**COMISIÓN ASESORA PERMANENTE PARA EL RÉGIMEN
DE CONSTRUCCIONES SISMO RESISTENTES**
(Creada por la Ley 400 de 1997)

Acta N° 132

Junio 23 de 2016

Figura 4

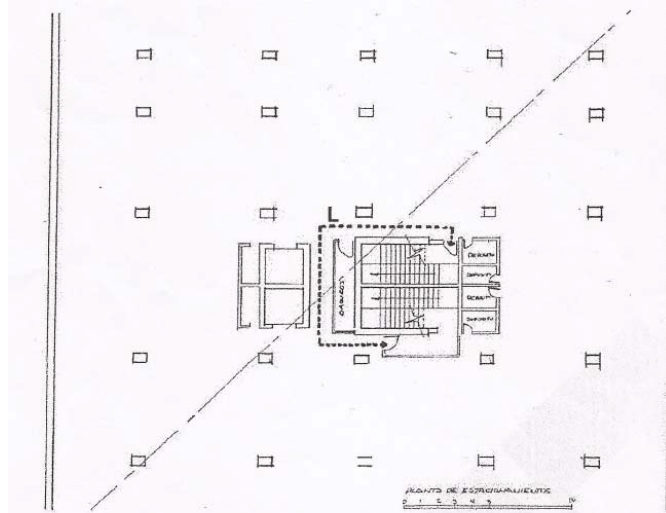
L= 1/3 con rociadores

L= 1/2 sin rociadores

No es competencia de la CAP, emitir concepto ante casos específicos, como el descrito en su consulta. De acuerdo con lo anterior, reiteramos lo señalado en la respuesta del Acta 126.

Figura 5

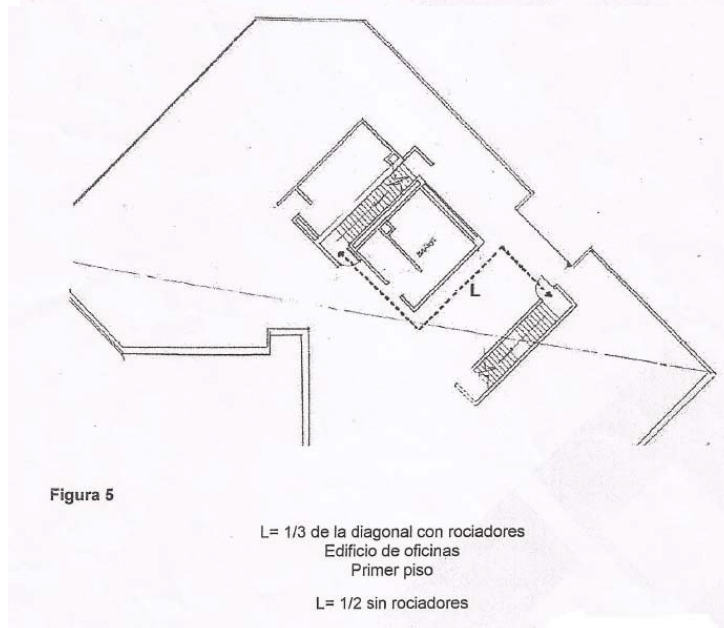
L= 1/3 de la diagonal con rociadores
Edificio de oficinas
Primer piso

L= 1/2 sin rociadores
